REPÚBLICA DE COLOMBIA
SUPERINTENDENCIA DE INDUSTRIA Y COMERCIO

Oficio N° 8993 de 13 de junio de 2022

TÍTULO DE LA SOLICITUD: “SISTEMA DE TRATAMIENTO DE AGUA CON DISPOSITIVO DE FLOCULACIÓN Y DECANTACIÓN INTEGRADOS Y PROCEDIMIENTO CORRESPONDIENTE”

NÚMERO DE SOLICITUD INTERNACIONAL: PCT/EP2018/066988

Fig. 1

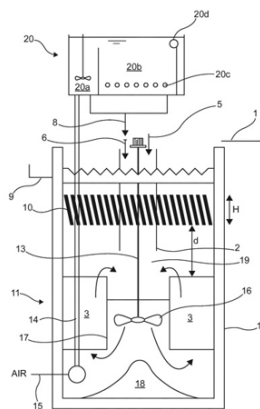
Se aclara que tras la modificación del capítulo reivindicatorio (Radicado No NC2021/0013368 del 06 de octubre de 2021) se realiza una nueva búsqueda y tal como se cita en el numeral 5.2 del presente Oficio y como se mencionó anteriormente, el nivel inventivo de las reivindicaciones 1 a 8 no ha sido superado frente a D1 y D2, siendo D1 el más cercano a la invención ya que divulga un sistema de tratamiento de aguas y aguas residuales con recirculación interna. La diferencia con la reivindicación 1 es que las lamas están separadas de dicho agitador (13) por una distancia “d” entre 0,5 metros y 3 metros. Pero, D2 enseña una estructura para un dispositivo de tratamiento de agua (Párr. 0008)

que comprende un tanque de mezcla (Reiv. 17), una estructura de decantación constituida por una pluralidad de canales de flujo que van de abajo hacia arriba y que tienen una configuración de deflector (Reiv. 17), decantador lamelar (Párr. 0004), en la parte superior del tanque (Ver Figuras 1 y 9), una fuente de agitación capaz de inducir agitación turbulenta en un volumen dado de ese tanque (Reiv. 17). Si bien D2 no menciona explícitamente que proporciona en su parte superior lamas ni que las lamas están separadas de un agitador por una distancia "d" entre 0,5 metros y 3 metros; sí enseña que la estructura de decantación (67) está separada de dicho agitador (64), por una distancia entre el plano horizontal que recibe el borde inferior de las lamas y el plano horizontal que recibe la parte superior del agitador fuera del eje vertical. (Ver Figura 9). Además, enuncia que cuando la agitación, dentro de la guía de flujo, es hacia abajo, es ventajoso que la inyección del efluente a tratar (así como los reactivos, especialmente en el caso de un tratamiento de precipitación) se realice entre ese flujo- guía y la estructura de sedimentación, en la práctica frente a la entrada superior de esa guía de flujo. (Párr. 0046), ya que comprende una guía de flujo 68, preferentemente situada en una zona central de la zona de mezcla 61, alrededor de la fuente de agitación 64, aquí alrededor de la paleta 69 (o paletas) de un agitador que constituye la fuente de agitación. Esta guía de flujo favorece la obtención de un movimiento vertical en una dirección a la que se da prioridad, preferentemente hacia abajo. La inyección del efluente a tratar, así como, preferentemente, la de los reactivos, se realiza ventajosamente a un nivel situado justo por debajo de la estructura de decantación, hasta la boca superior de dicha guía de flujo. (Párr. 0125, Fig. 9) y una zona de separación (bajo la capa de sedimentación) (Párr. 0145)

En consecuencia, sería obvio para una persona normalmente versada en la materia experimentar y optimizar el sistema de tratamiento de agua y aguas residuales de D1 con la estructura para un dispositivo de tratamiento de agua de D2 y así llegar al objeto de la reivindicación 1. Por lo cual se considera obvia y sin nivel inventivo.
